小田急電鉄総合車両所移転計画 環境影響予測評価書案の変更届について

事業の名称	小田急電鉄総合車両所移転計画
事業者	小田急電鉄株式会社
位置	伊勢原市笠窪、串橋、神戸及び鈴川地内
事業の種類	操車場、検車場の建設

図 土地利用計画図および排水計画図の変更前

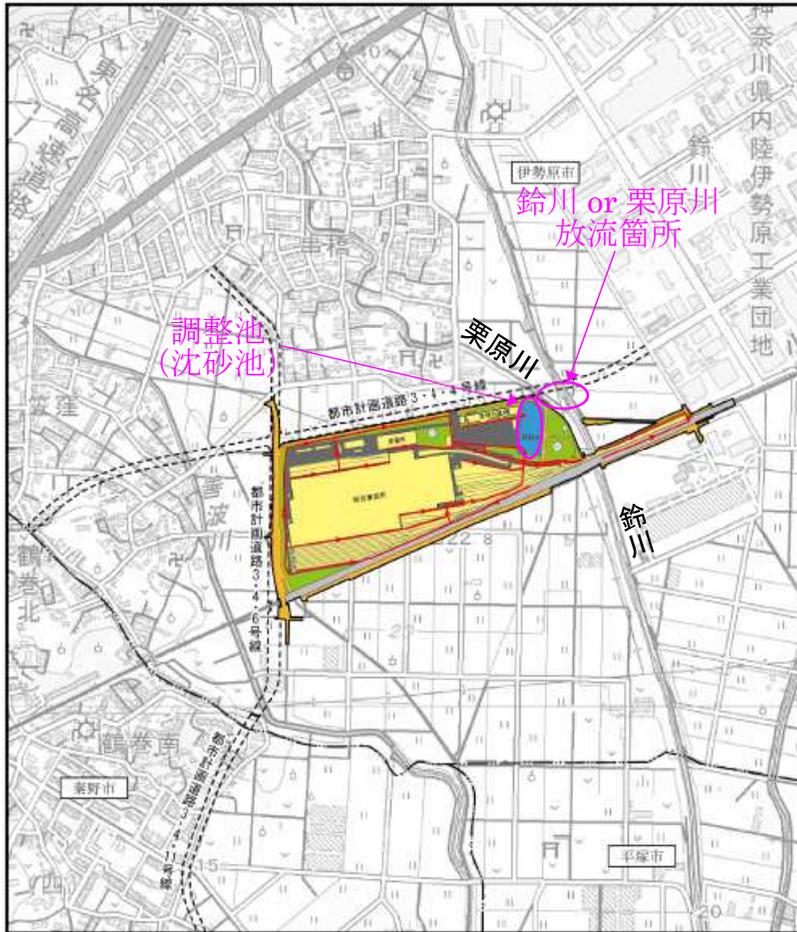
変更内容	変更理由
【土地利用計画の変更】 ・調整池（沈砂池） 1 → 2 箇所	善波川へは、調整池から既存農水路を経て雨水を放流するが、調整池と既設農業用水路の位置関係から、調整池を1箇所から2箇所に変更する。（面積内訳に変更は生じない）
【工事中の環境保全対策の変更】 ・沈砂池からの放流先 鈴川 or 栗原川 → 善波川	沈砂池からの放流先について、変更前は鈴川若しくは栗原川とすることとしていたが、実施区域の大部分は善波川流域に属しているため、現況の雨水排水系統に近い形として、事業実施区域内の既存農水路に排水し、線路下に埋設された既存の暗渠及び既存農水路を経由して善波川へ放流するよう変更する。
【給排水計画の変更】 ・調整池からの放流先 鈴川 or 栗原川 → 善波川	調整池からの放流先について、変更前は鈴川若しくは栗原川とすることとしていたが、実施区域の大部分は善波川流域に属しているため、現況の雨水排水系統に近い形として、事業実施区域内の既存農水路に排水し、線路下に埋設された既存の暗渠及び既存農水路を経由して善波川へ放流するよう変更する。

雨水は調整池 (沈砂池) から既存農水路に排水し、線路下に埋設された既存の暗渠及び既存農水路を經由して、善波川に放流される。
